Objet : Assainissement Non Collectif - Contrôle de bon fonctionnement

Vérification de fonctionnement et d'entretien d'une installation d'assainissement au regard des prescriptions règlementaires

Adresse : **BOURDETTE**
Code Postal : **47340** Commune :
Saint-Antoine-de-Ficalba

Schéma de principe

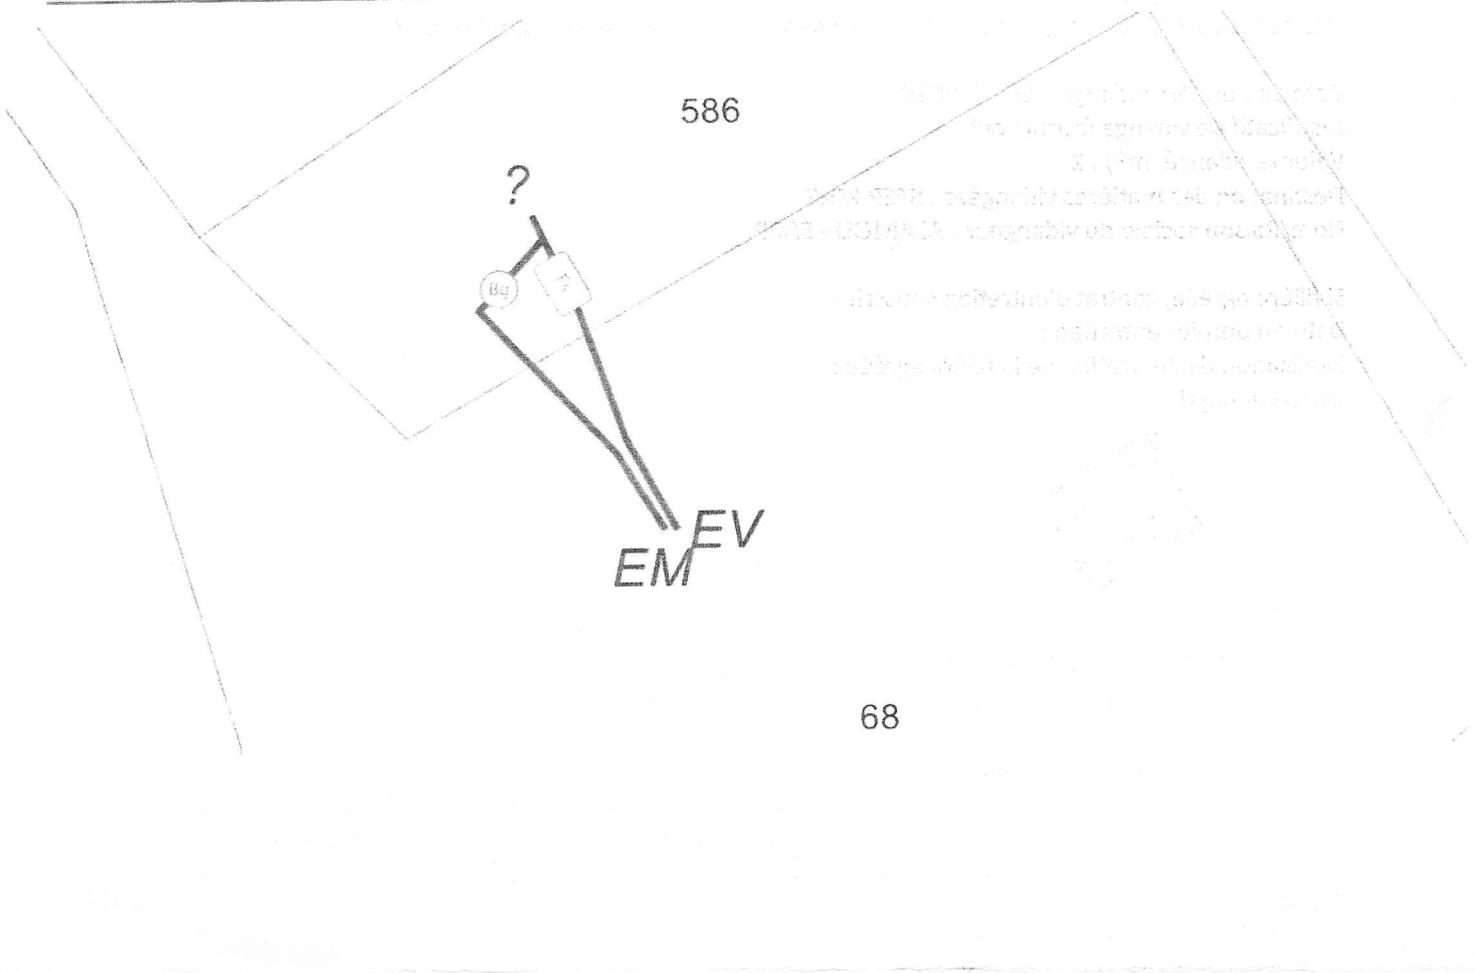
Observation(s) : **Dégradations constatées : Génératrice supérieure non scellée**

Observation(s) : **Dégradations constatées : Ouvrage significativement sous-dimensionné, légère corrosion générale, présence d'une ventilation primaire non vérifiable**

Observation(s) : **Pas d'élément probant attestant l'existence d'un traitement secondaire**

INSTALLATION NON CONFORME

- Installation incomplète

- Installation significativement sous-dimensionnée

1- Rendre accessible ou mettre en place un traitement secondaire conforme à la réglementation en vigueur

2- Mettre en place un prétraitement pour les eaux usées domestiques conforme à la réglementation en vigueur

3- Mise en place d'une ventilation primaire de diamètre 100 mm prolongée au dessus de la toiture
